Nota beantwoording van zienswijzen Ontwerpbestemmingsplan Hof van Harmelen

Definitief: 22 december 2022
Documentnummer: D/22/084782

Nota van beantwoording zienswijzen

Voor de locatie Hof van Harmelen zijn woningbouwplannen voorzien. Er worden maximaal 96 woningen ontwikkeld, verdeeld over 2 fasen. De locatie grenst aan de zuidzijde aan de Tuinderij, aan de oostzijde aan de bebouwing van de Schoollaan en de Ambachtsheerelaan. De west- en noordzijde worden begrensd door een watergang en in het noorden van het plangebied zijn twee bedrijven gevestigd. Voor deze nieuwe ontwikkeling is een nieuw bestemmingsplan nodig.

3.3 De vier eilanden

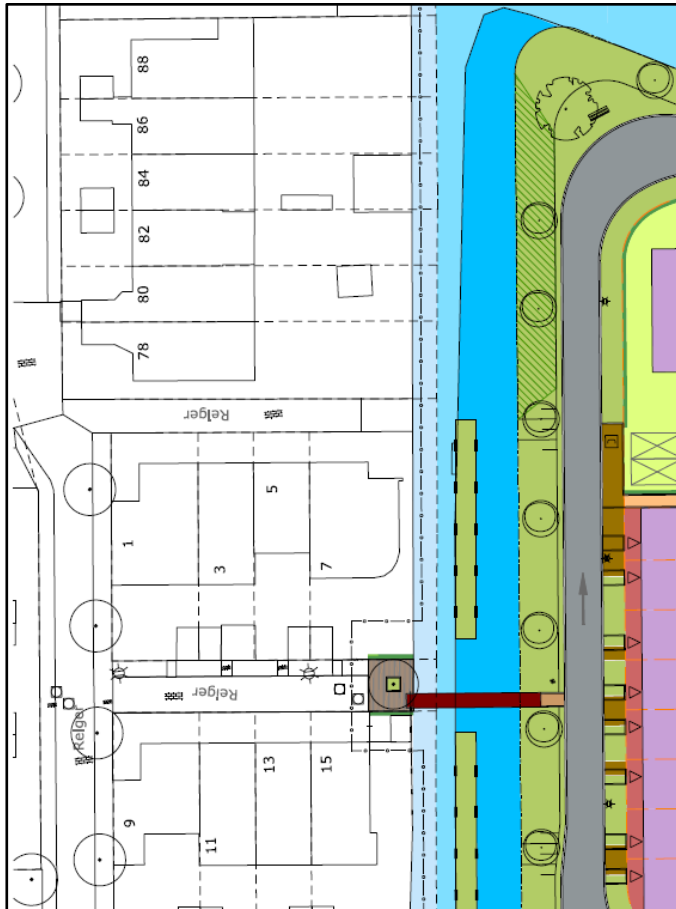
Het blijft voor mij onduidelijk waarom er 4 eilanden in de sloot achter ons huis gerealiseerd dienen te worden en dat deze geschonken worden aan 4 bewoners. Op grond waarvan zijn deze eilanden aan hen toegewezen? Als de privacy van die 4 bewoners zo zwaar wordt gewogen, waarom geldt die privacy dan niet voor mij? Ik verlang een gelijke behandeling van de maatregelen die genomen dienen te worden ter bescherming van de privacy. Volgens mijn mening heeft er geen juiste belangenafweging plaatsgevonden.

Uit de raadsinformatiebrief n.a.v. het overleg van 30 maart blijkt duidelijk dat het Waterschap geen voorstander is van de aanwezigheid van de eilandjes, omdat het niet past binnen een goede waterschaphuishouding. Volgens mij is er geen sprake van een goede ruimtelijke ordening. Immers, de gevolgen voor het waterbeheer zijn onvoldoende meegenomen in de besluitvorming. Het is voor mij ook op geen enkele manier duidelijk waarom de privacy van die 4 bewoners zwaarder weegt dan het waterbeheer.

Er heeft er een zorgvuldige belangenafweging plaatsgevonden door in de planuitwerking zoveel mogelijk de privacy van de omgeving te garanderen. Er is verschil tussen de positie van de woningen waar de eilanden zijn voorzien, en de overige woningen aan de Meerkoet ten opzichte

In overleg met het Hoogheemraadschap De Stichtse Rijnlanden is in het belang van de privacy van aanwonenden en waterbeheer een afweging gemaakt die heeft geleid tot het huidige plan. Bij de overige woningen wordt door middel van bosschage van inheemse heesters en bomen een natuurlijke afscheiding gerealiseerd.

7.1 Privacy en fietsbrug

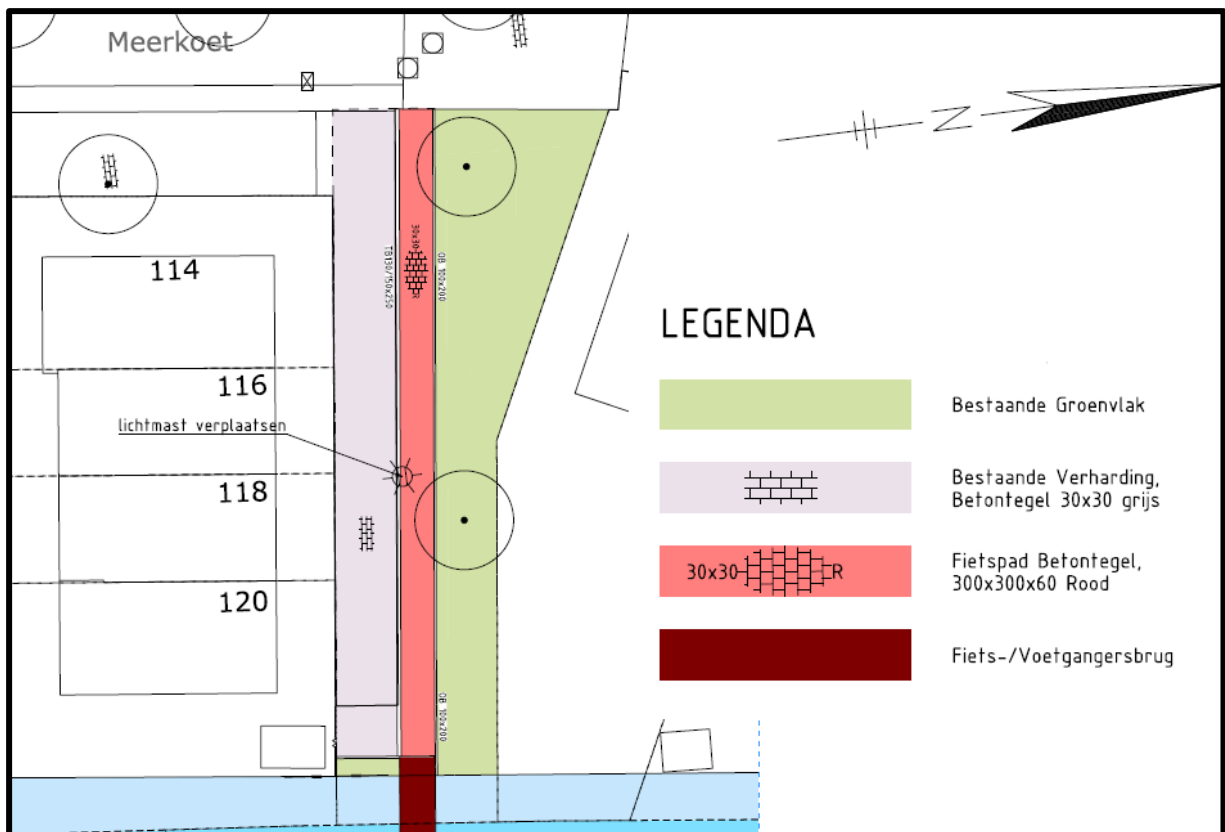
Wij zijn erg blij met het eiland wat in getekend is om onze privacy te waarborgen, maar zien dat wij een veel kleiner eiland krijgen dan ons perceel lang is. Dit gaat ten koste van onze privacy. Ons perceel wordt omringd door 2 fietsbruggen en zien graag de brug voor ons huis vervallen. Mede doordat er ter hoogte van Meerkoet 130 ook een fietsbrug ingetekend staat. Naar ons inziens is privacyschending door 1 fietsbrug naast ons huis al meer dan genoeg. Bij één fietsbrug zijn de lasten voor iedereen eerlijk verdeeld. Wij verwachten een nog grotere waardedaling van ons huis door 2 fietsbruggen.

De bruggen voor langzaam verkeer zijn opgenomen in de bestemming 'Water' (artikel 5 van de planregels). Ter voorkoming dat er bruggen gerealiseerd worden die o.a. voor gemotoriseerd verkeer zijn wordt artikel 5.1.d. gewijzigd in 'kruisingen en kunstwerken ten behoeve van langzaam verkeer'.

De zienswijze geeft wel aanleiding tot aanpassing van de planregels: artikel 5.1.d. wordt gewijzigd in 'kruisingen en kunstwerken ten behoeve van langzaam verkeer' (in plaats van 'kruisingen en kunstwerken ten behoeve van wegverkeer'.

Afbeelding: Afstand tussen Meerkoet 130 en nieuwe weg

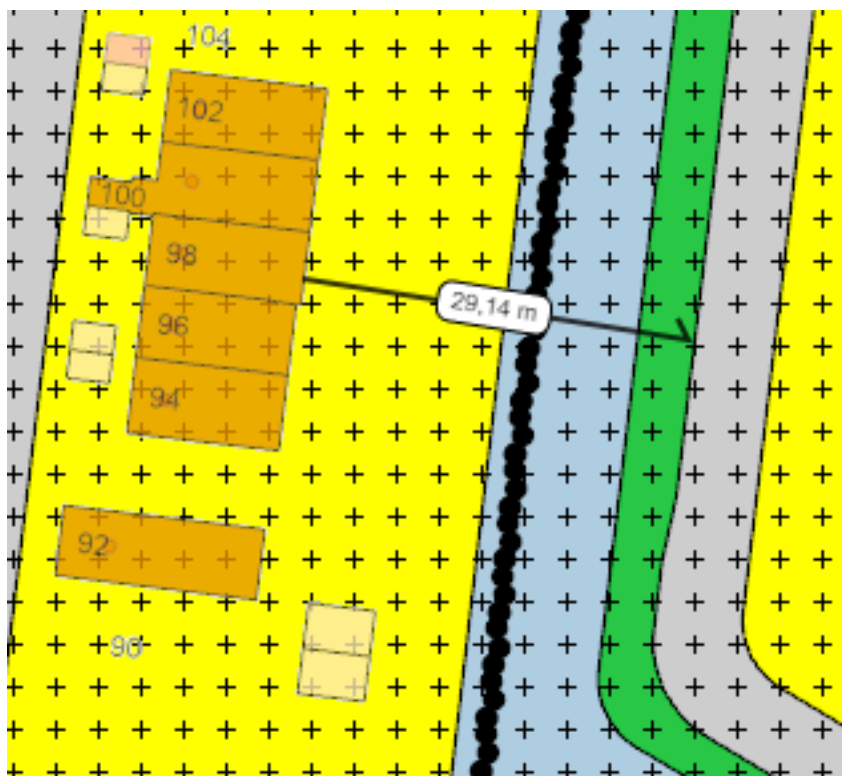
Het is nu niet duidelijk of er doorzicht is vanuit de bestaande woningen op het fietspad en de nieuwe woningen. Wij wensen geen doorzicht, zodat onze privacy blijft in ons huis en onze tuin. Er is geen onderbouwing van de wijze waarop de groene oeverzone voor extra privacy moet gaan zorgen.

In de planuitwerking is rekening gehouden met een goede ruimtelijke inpassing om de privacy zoveel mogelijk te waarborgen en zijn er maatregelen (in de vorm van bosschages) getroffen. In de onderstaande afbeeldingen zijn de afstanden tussen de bestaande woningen en de nieuwe te zien, respectievelijk 14 meter, 29 meter en ruim 39 meter.

10.2 – 11.2 – 12.2 – 13.2 De vier eilanden

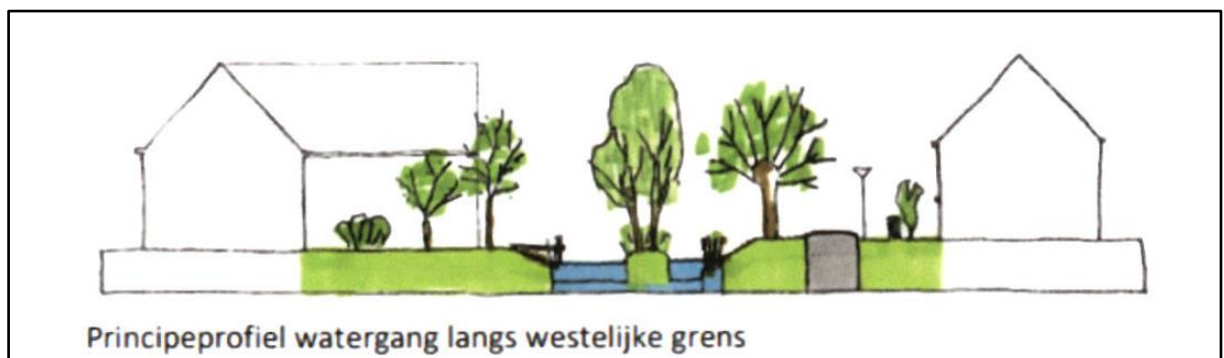
Wij zien 4 eilanden getekend in het bestemmingsplan. Ondanks herhaaldelijk verzoek van onze kant om deze niet in uw plan op te nemen, heeft u deze er toch ingezet. Wij maken ernstig bezwaar tegen de komst van deze 4 eilanden en wel om onderstaande redenen:

1. De eilanden zullen voor omwonenden en direct aanwonenden een ernstige inbreuk maken op de privacy, omdat de eigenaren van de eilanden toegang hebben tot zijn/haar eiland.
2. De eilanden zullen een uitnodigende werking hebben op waterrecreanten, om zich op de eilanden te begeven.
3. Als gevolg van het ontbreken van confirmerende regelgeving omtrent het gebruik van de eilanden, verwachten wij dat de eigenaren de eilanden zullen gaan gebruiken en inrichten als ware het hun eigen tuin.

5. De eilanden vormen een onevenredig hoge tegemoetkoming voor 4 gezinnen t.o.v. de overige bewoners langs het plan Hof van Harmelen (HvH) aan de Meerkoet en Reiger.

8. Volgens pagina 29 in uw beeldkwaliteitsplan, constateren wij dat u hoge bomen toestaat op de 4 eilanden. Ons inziens zullen hoge bomen voor gevaarlijke situatie kunnen zorgen, omdat de ondergrond hiervoor niet sterk genoeg zal blijken te zijn.

5. Er heeft er een zorgvuldige belangenafweging plaatsgevonden door in de planuitwerking zoveel mogelijk de privacy van de omgeving te garanderen. Er is verschil tussen de positie van de woningen waar de eilanden zijn voorzien, en de overige woningen aan de Meerkoet gelet ten opzichte van de watergang. In overleg met het waterschap is er in het belang van de privacy van aanwonenden en waterbeheer een afweging gemaakt die heeft geleid tot het huidige plan. Door de eilanden blijft er sprake van beleefbaarheid van het water en groen. De natuurvriendelijke oeverbeplanting zal bijdragen aan het gevoel van privacy evenals de afstand tussen de bestaande en nieuwe woningen. Door delen van de watergang vrij te houden van eilanden is er voldoende ruimte voor licht en wind op het water dat nodig is voor een goede waterkwaliteit.

7. De gemeente is verantwoordelijk voor het beheer van de watervoorziening. Deze ontwikkeling wordt in het beheerplan opgenomen.

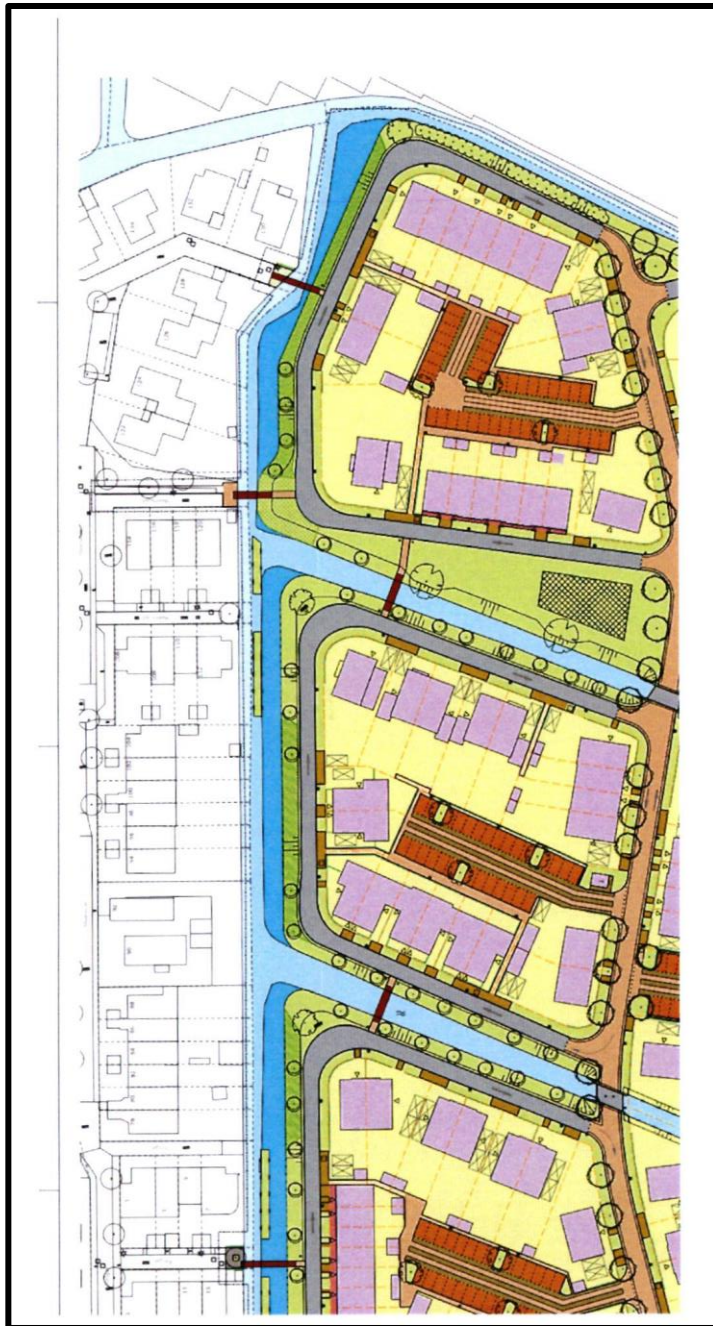
In het verlengde van de smalle straat wat in feite een smalle stoep is, is nu een langzaam verkeerroute bedacht voor het langzaam verkeer voor het achtergelegen nieuwe woongebied.

Cliënt kan zich begrijpelijkerwijs niet vinden in een verbinding via de smalle toegang van de woningen aan de Meerkoet 114 t/m 120. Direct voor de deur ontstaat een druk verkeer van allerlei fietsers, scooters en bromfietzers 24 uur per dag. Cliënt kan dan niet meer met goed fatsoen zelf de deur uitgaan zonder bijna van de sokken te worden gereden.

Afbeelding: knip tussen zuidelijke eiland en noordelijke eilanden

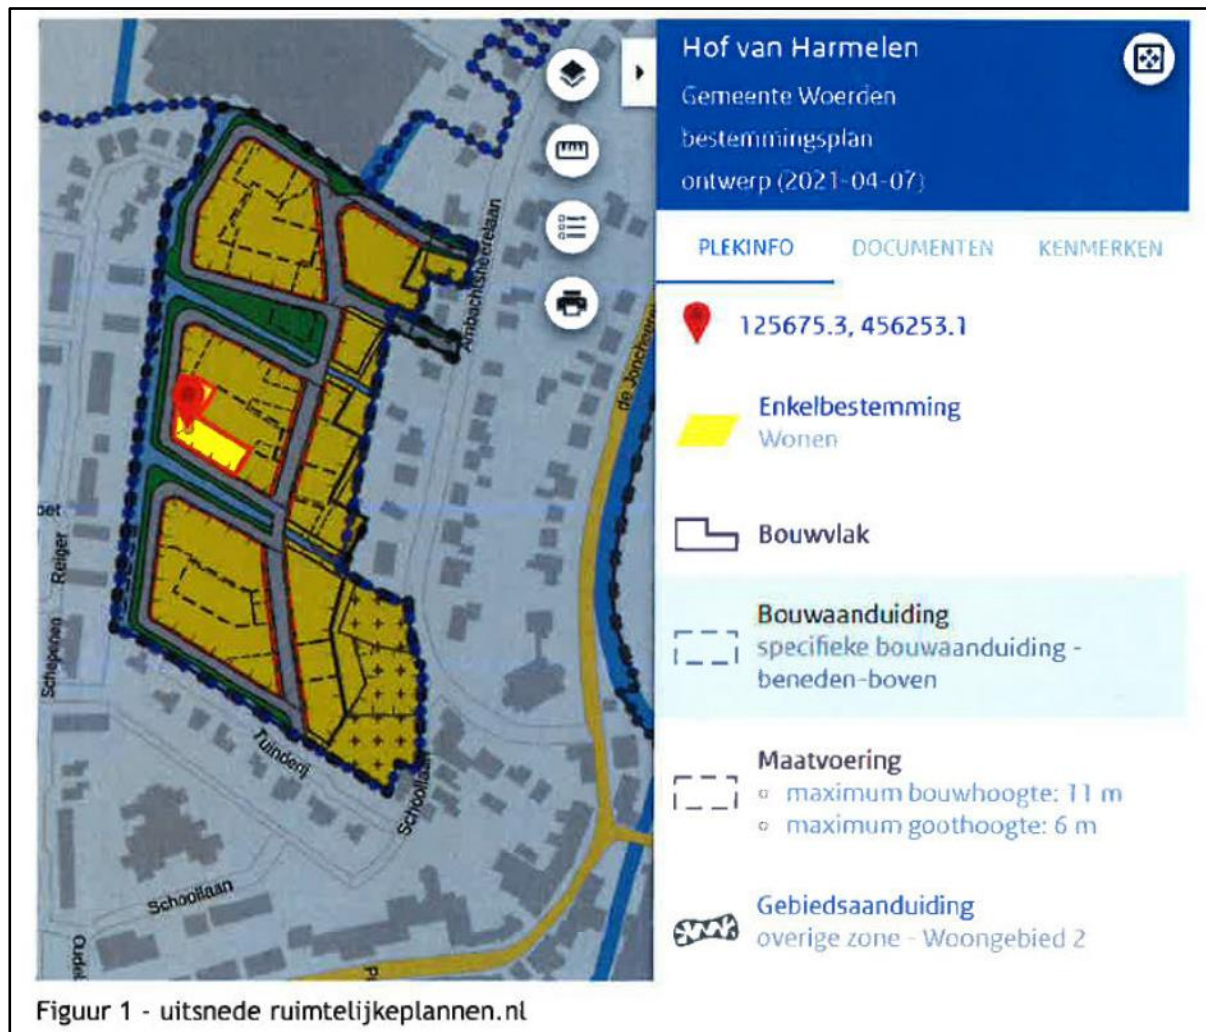
Verder betwijfelt TTG of het aan het ontwerpbestemmingsplan ten grondslag liggende onderzoek van GraaffTraffic van 28 september 2017, 'Effecten bij verdeling autoverkeer ontsluitingen Hof van Harmelen (WDN005)' nog gebruikt kan worden. Dit onderzoek is ruim 3,5 jaar oud. In het onderzoek is slechts gezien wat de effecten zijn van de verschillende scenario's voor ontsluiting van het plan. Dit onderzoek is gebaseerd op eerder onderzoek uit 2016. Dat onderzoek uit 2016 is ten onrechte niet ten grondslag gelegd aan het ontwerpbestemmingsplan. Daarnaast geldt dat het onderzoek uit 2016 hoogstwaarschijnlijk nog uitgaat van verouderde inzichten.

Gelet op het voorgaande is het ontwerpbestemmingsplan op dit punt onvoldoende zorgvuldig voorbereid en staat onvoldoende vast dat sprake is van goede ruimtelijke ordening. Verder is het, gelet op de toelichting, vanuit het oogpunt van een goede ruimtelijke ordening gewenst dat de erftoegangsweg tussen het zuidelijke deel en het middendeel door middel van afsluitpalen wordt gescheiden van elkaar. Een voorwaardelijke verplichting tot het realiseren van en in stand houden van een dergelijke scheiding is echter niet in het ontwerpbestemmingsplan opgenomen.

Naar aanleiding van de zienswijze worden de verbeelding en de planregels aangepast zodat er duidelijk in de planregels wordt vastgelegd dat er geen brug ten behoeve van autoverkeer kan worden aangelegd. Op de verbeelding wordt de bestemming 'Verkeer' tussen het zuidelijke eiland en het noordelijke eiland aangepast naar de bestemming 'Water' met de nadere aanduiding 'Brug uitsluitend ten behoeve van langzaam verkeer en hulpdiensten'. Dit betekent dat er enkel een kruising kan worden aangelegd ten behoeve van langzaam wegverkeer en bij calamiteiten door hulpdiensten gebruikt wordt.
